Mittwoch, 16. März 2022 10:01

Plan stand alt

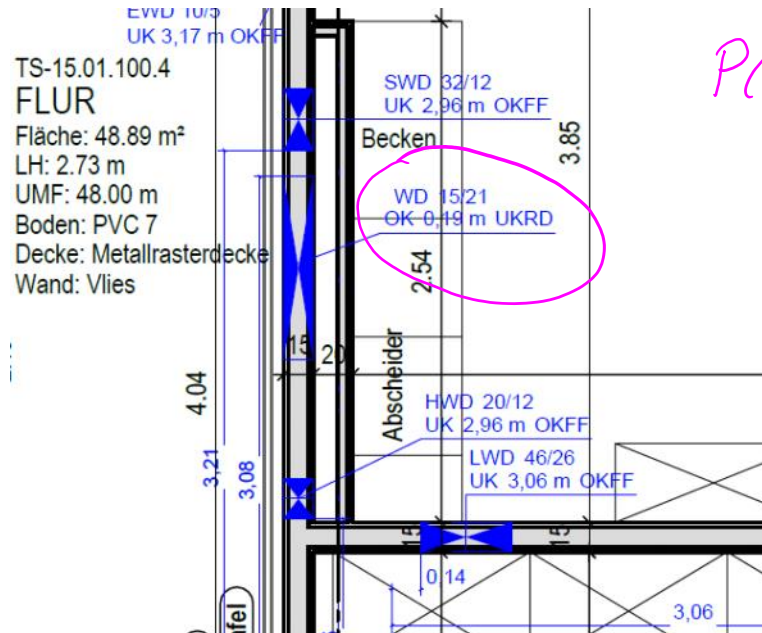
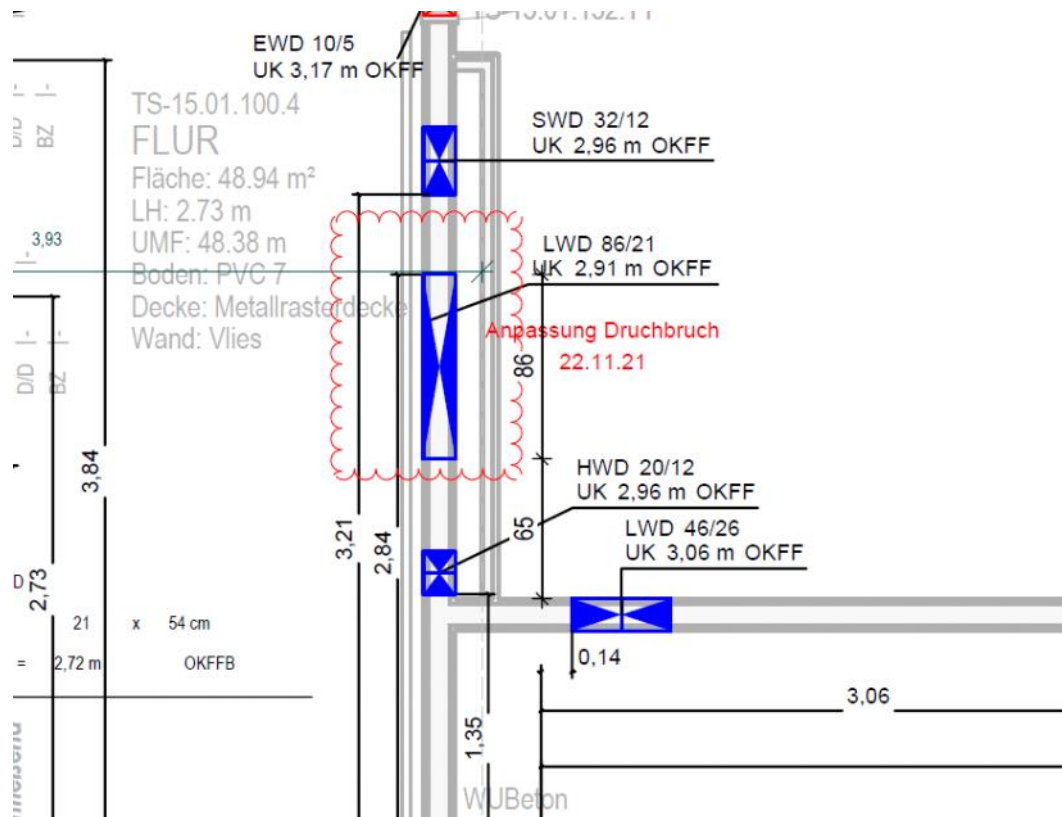
Der Trockenbauer hatte die Aussparung nach Plan hergestellt mit 15/21 und hatte seine Profile danach ausgerichtet. Nach Abänderung der Durchführungsgröße wurde die schräge Kanalführung mit E-Mail vom 22.11.2022 von der OÜ angesprochen das diese nicht stimmig war. Hier wurde jetzt die Kanalführung geändert (siehe Plan IBD) Fa. Prüfling bemängelte die Maße in seinen Schreiben, letztendlich wurde durch den bereits erstellten WD durch gebaut.
